英利能源发展（蠡县）有限公司
年产 1.3GW 高效组件智能制造项目
安全现状评价报告

保定安泰评价有限公司

2023 年 04 月

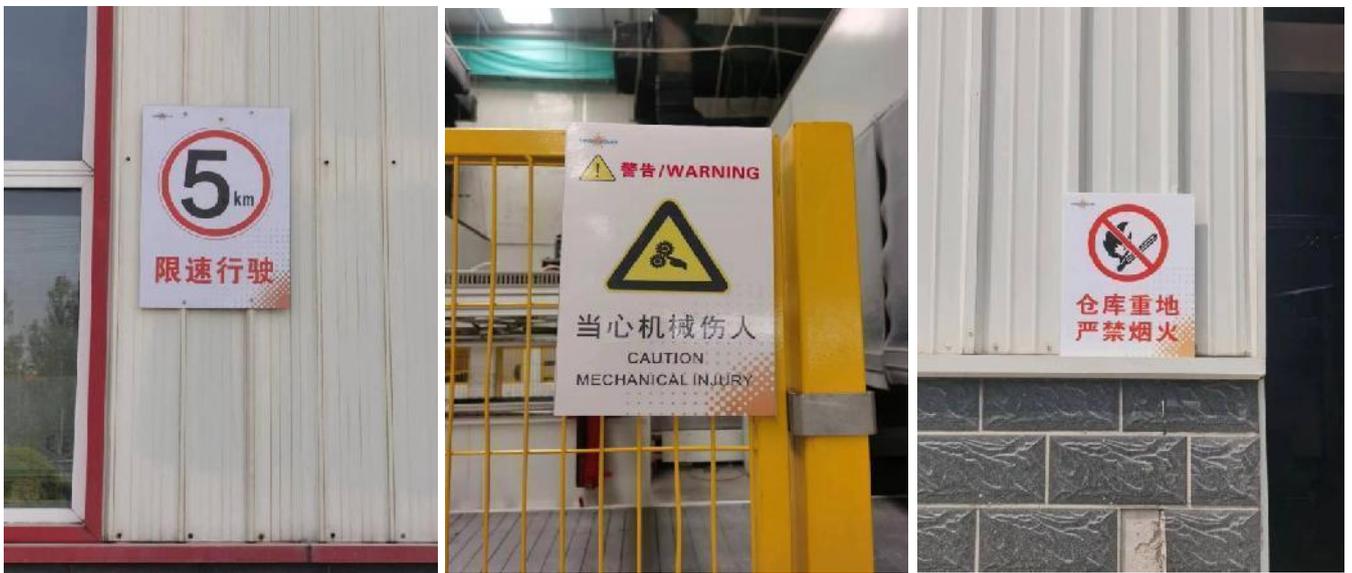
1、成品库房出口未设置灯光疏散指示标志及应急照明。

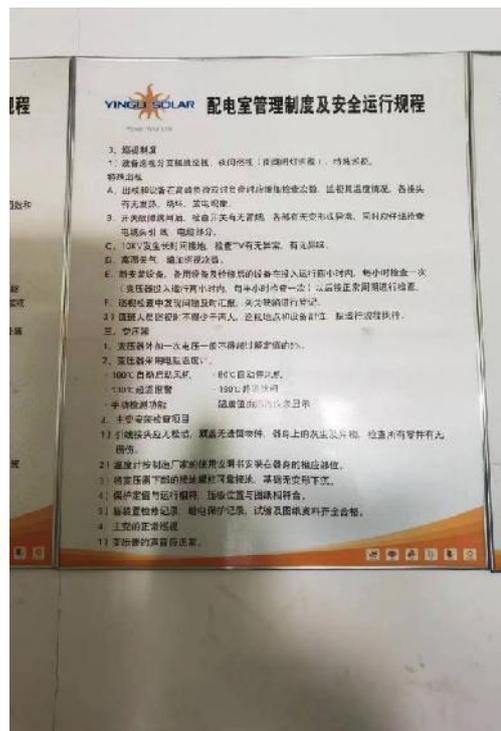
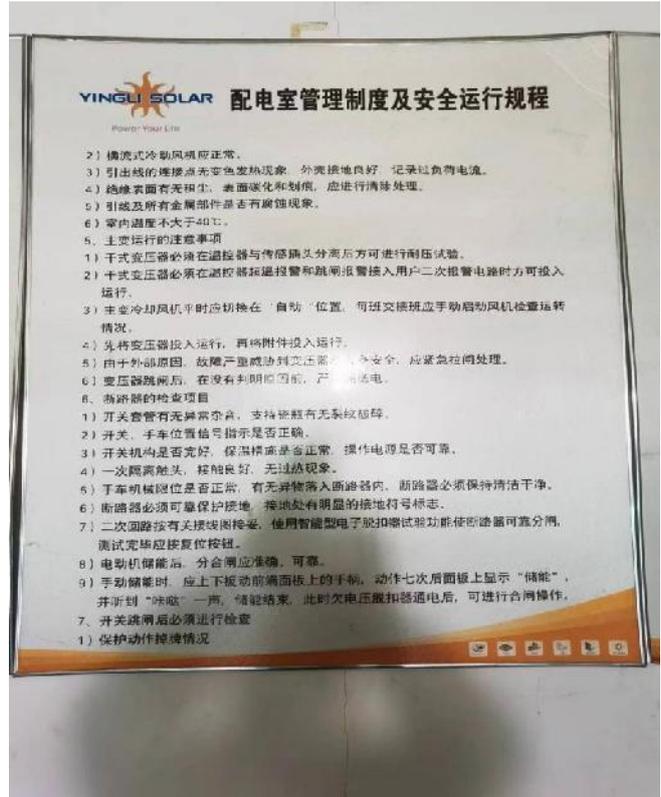
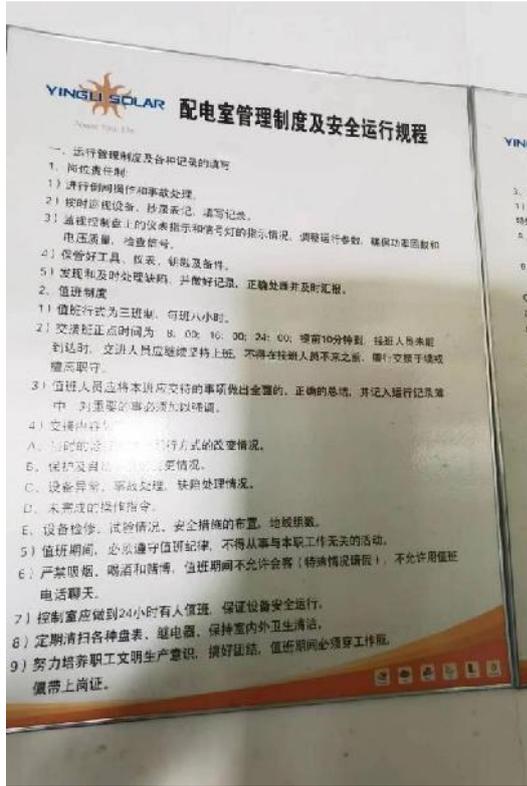
3、组件生产车间低压配电装置的操作区铺未设绝缘胶垫。
